RD 51 Commune de Collonges au Mont d'Or
passage piéton hors agglomération

bp096rd51PPcolonge

Sécurité en traversée de chaussée

Objet de la demande, localisation et caractéristiques du site

Vue aérienne

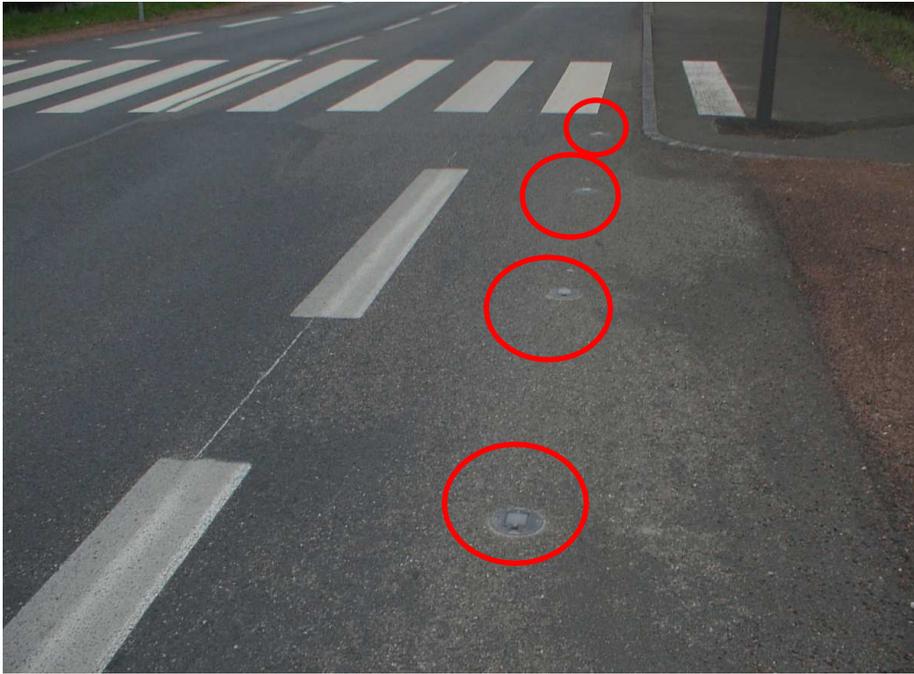
bon niveau de service avec quai bus aménagés, éclairage PP, diodes de balisage de part et d'autre du PP, bandes cyclables amont et aval

diodes incrustées (visibles de nuit)

Éclairage dédié au passage piéton

- ☞ Augmenter la taille des panneaux de position C20a et passer en grande gamme. Revoir la hauteur et mettre à 2.10m
- ☞ Tracer 1 m de plus la largeur des passages piéton coté nord car défaut de perception du à un ressaut.
- ☞ Voir si on ne gagnerai pas en perception si on éteint éclairage alentours, de façon à augmenter le contraste visuel de l'éclairage dédié au passage piéton

☞ on maintient ligne axiale T3, on associe la limitation 70 rappel au panneau A13b

☞ on implante 20 m de ligne continue de part et d'autre du PP + rabattement sur 80 m de part et d'autre + panneau B3 associé au panneau A13b
